ESTACIONAMIENTO | ANTES Y PROPUESTA ENTRE VIGAS

ESTACIONAMIENTO | PROPUESTA / REV 02

SEMISÓTANO | PROPUESTA ENTRE VIGAS / REV 02

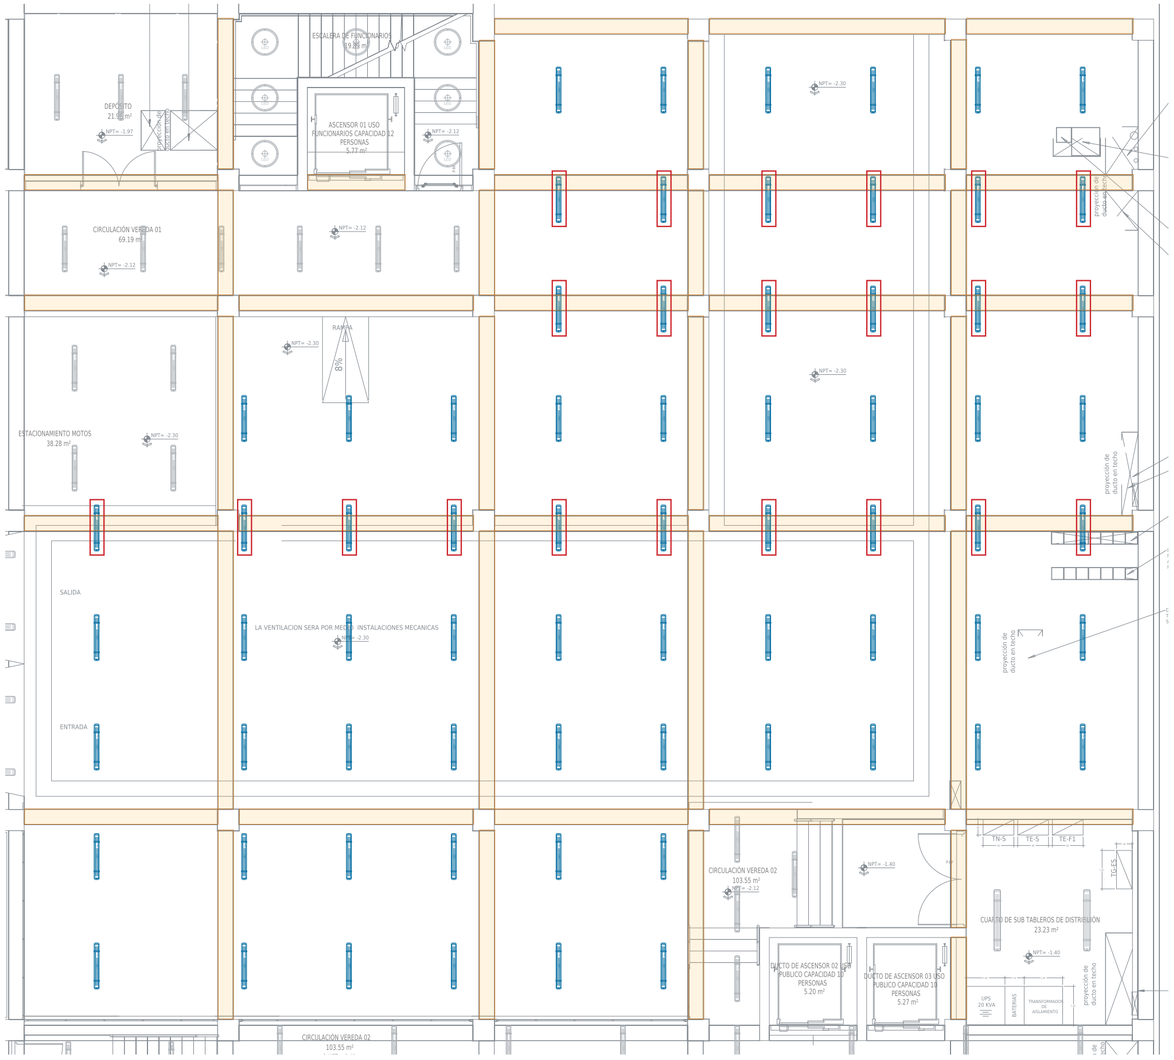
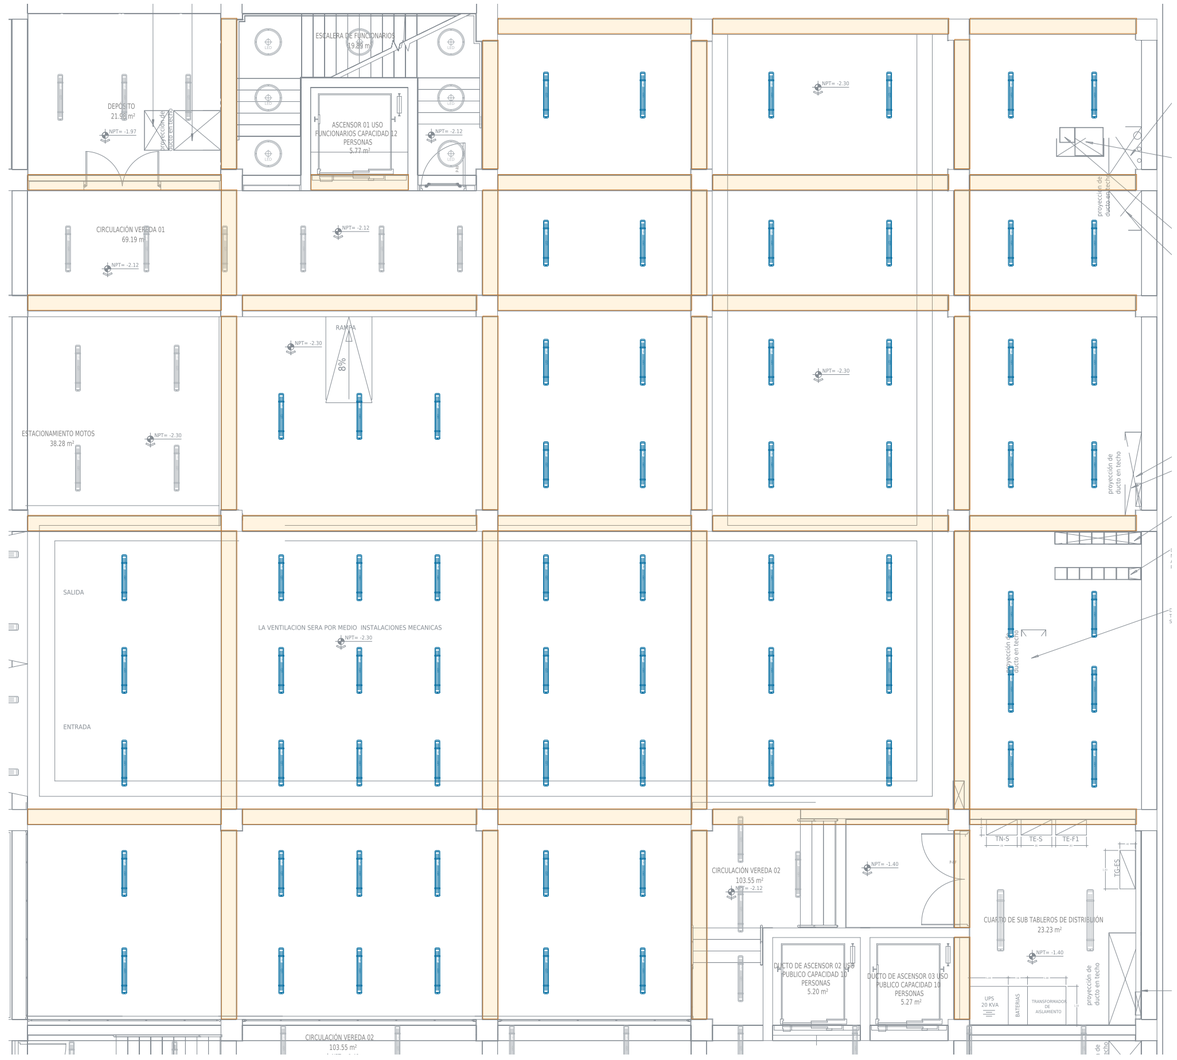
22 símbolos superpuestos a franjas en planta, marcados en rojo.

Naranja: franjas obtenidas de caras dibujadas en A-DETL. Su identificación estructural y peralte requieren confirmación.

La comprobación usa el contorno gráfico del símbolo (1,20 m de largo en el modelo), no una dimensión física confirmada.

Las filas norte y del paño oriental central se ajustan para separar los símbolos de las proyecciones de ductos.

0 superposiciones gráficas con las franjas contrastadas.

Se conservan las 69 unidades. Altura de montaje: pendiente.

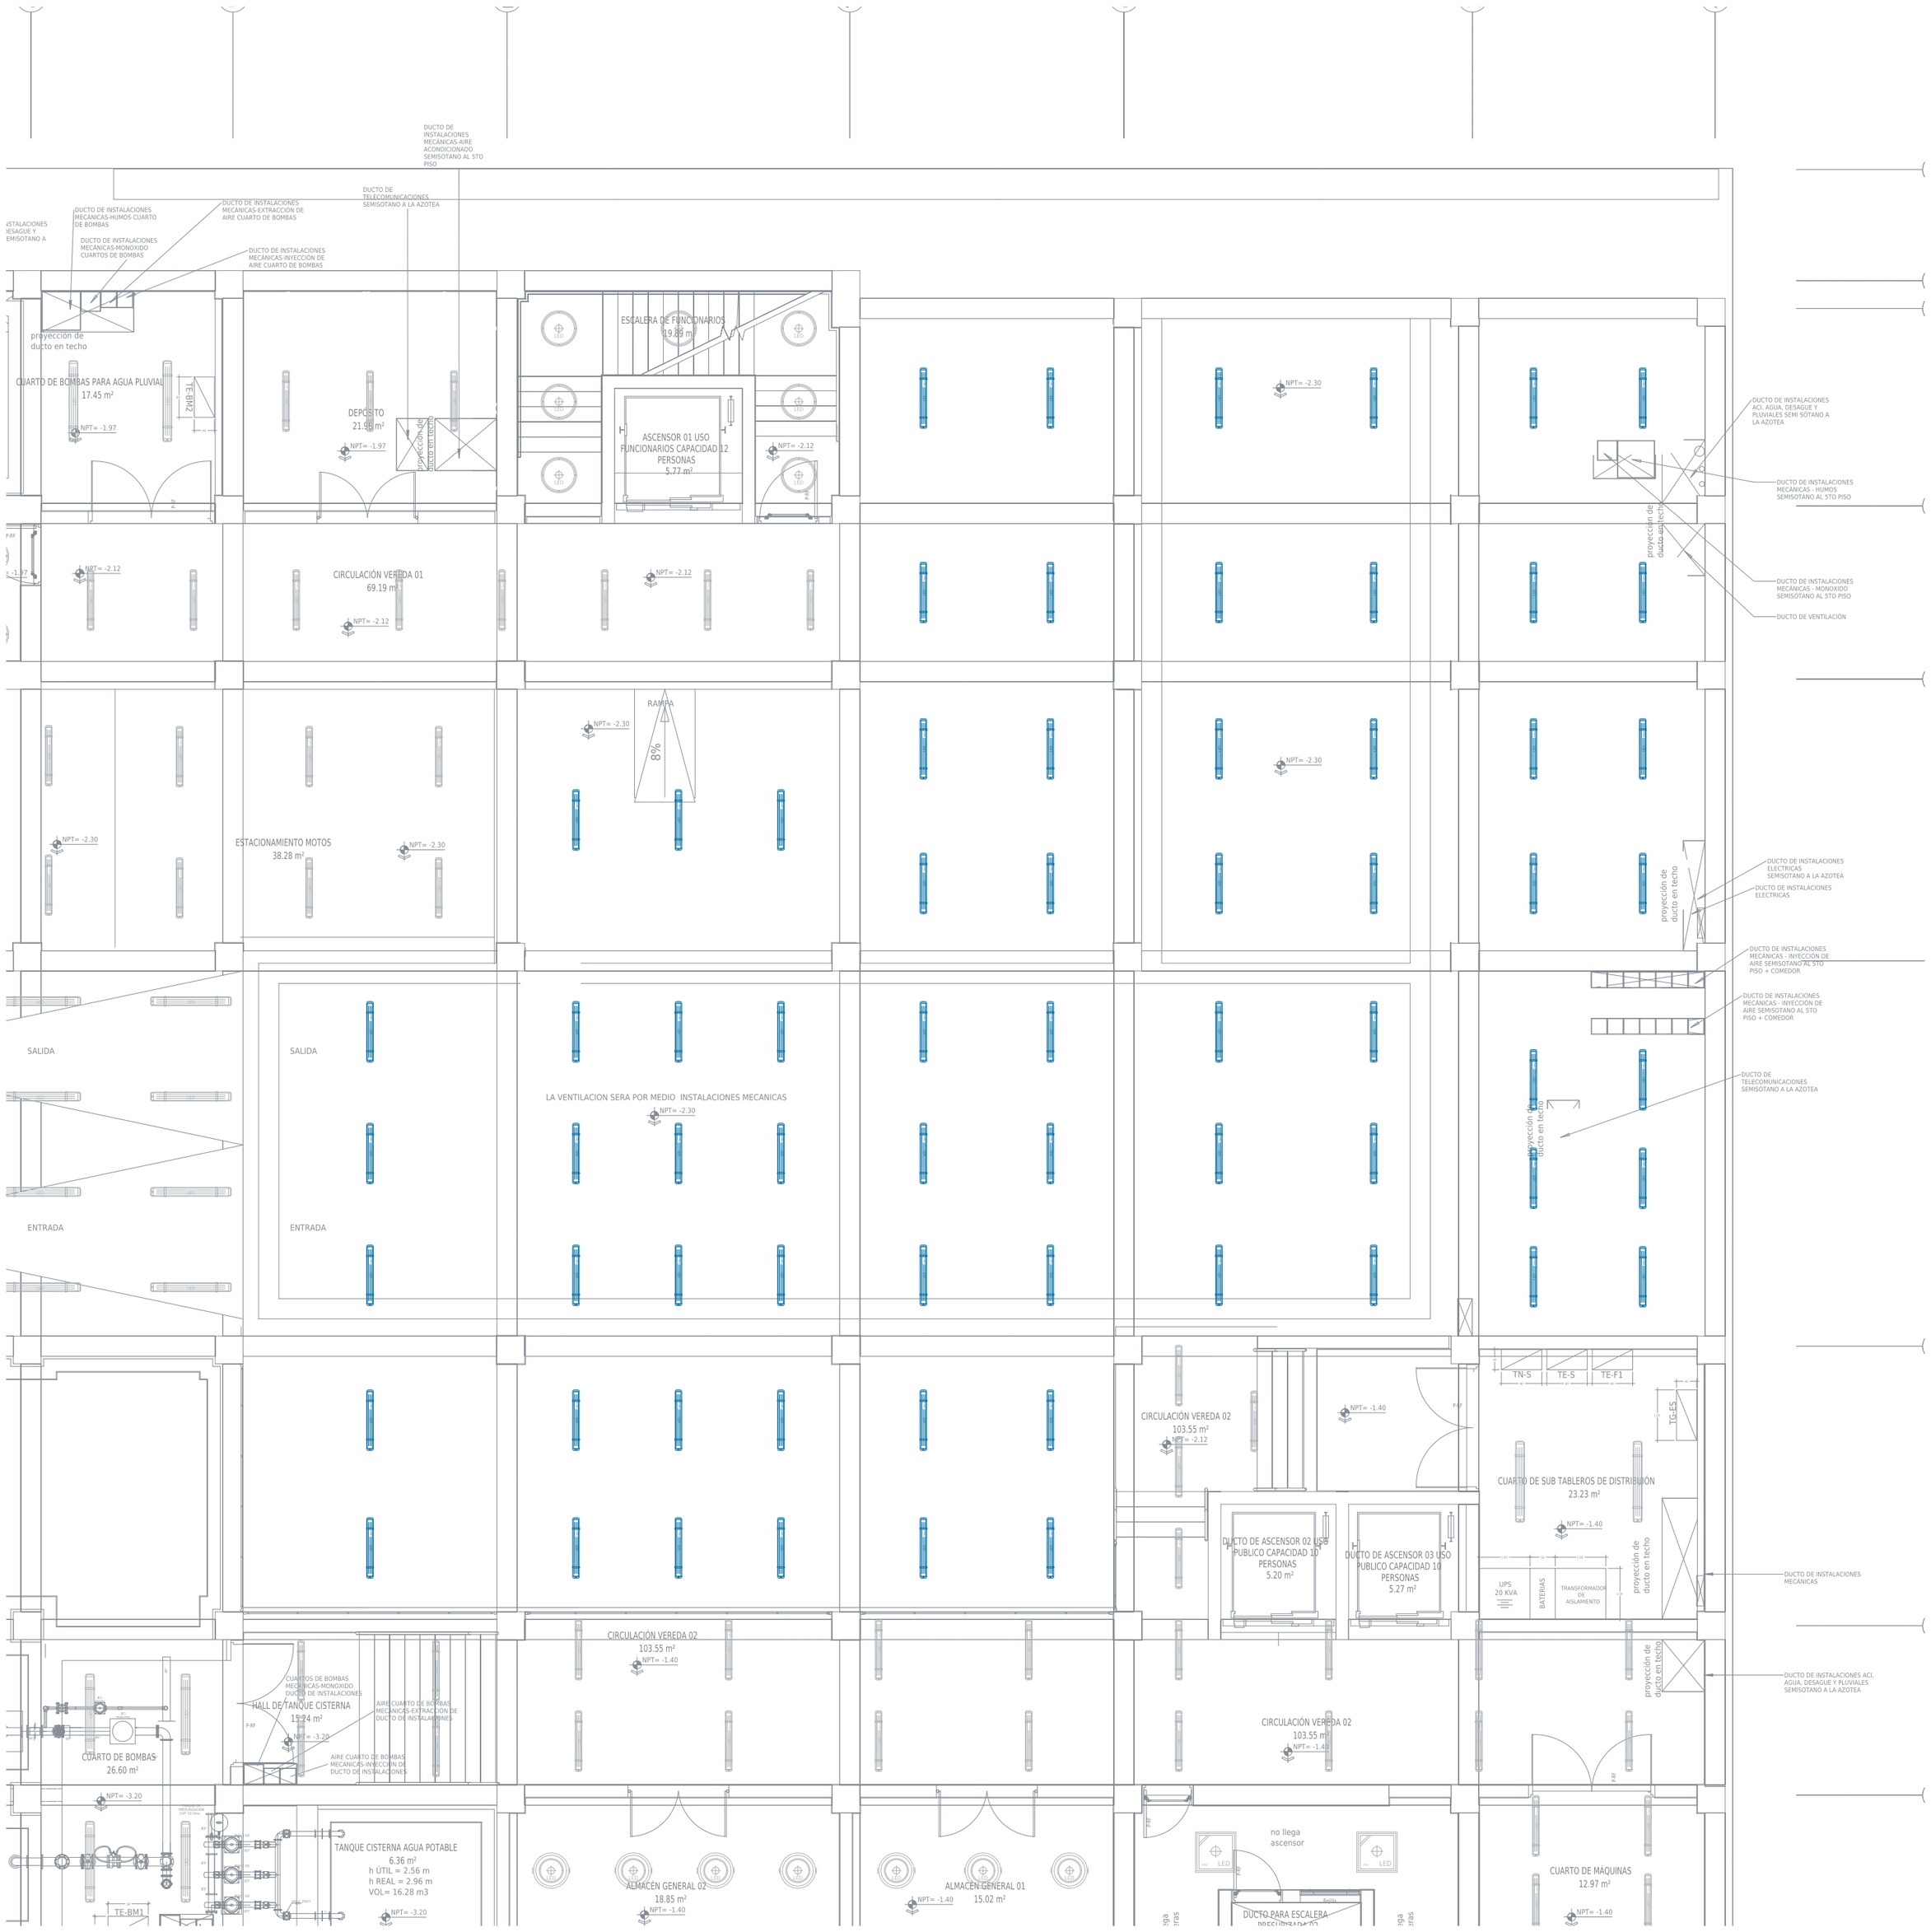
Filas ajustadas en el norte y paño oriental central para evitar proyecciones de ductos de la base arquitectónica.

Verificar dimensiones reales del equipo, alturas, peraltes, ductos y acceso de mantenimiento con estructuras e instalaciones.

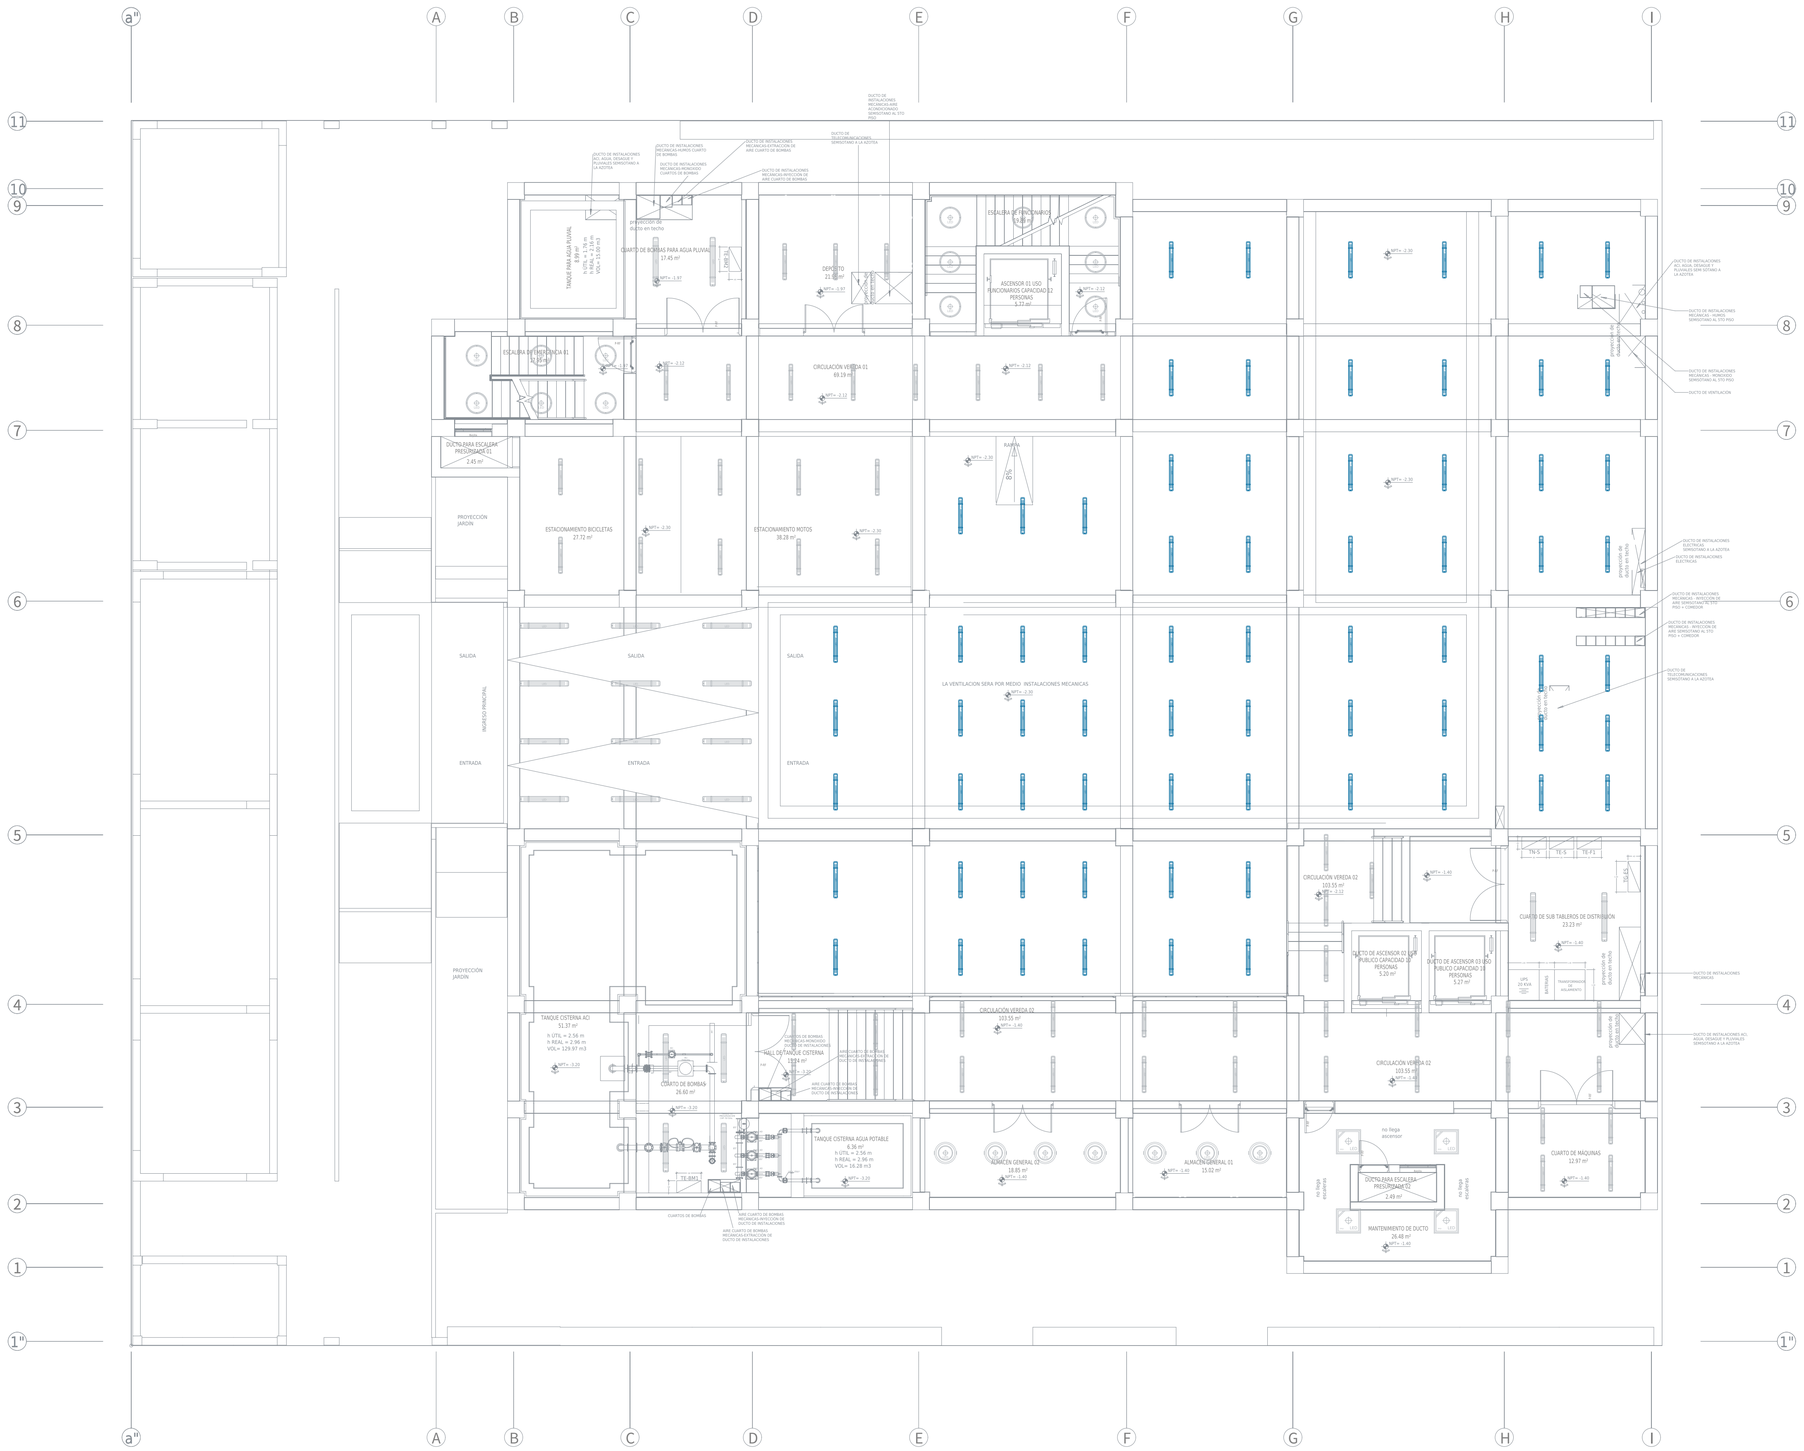
Distribución por espacios libres entre las franjas de la arquitectura. Se mantienen las 69 unidades, sus bloques y su orientación.

Sin superposición gráfica con las franjas y proyecciones de ductos contrastadas. Tamaños de símbolos gráficos; no son huellas físicas.

Adosado a losa previsto. La altura de 3,89 m del cálculo anterior queda solo como referencia; la altura propuesta está pendiente de cortes y peraltes.

162 luminarias en el archivo integrado. Solo se replantean las 69 del estacionamiento. El resto conserva su distribución anterior y requiere revisión propia.
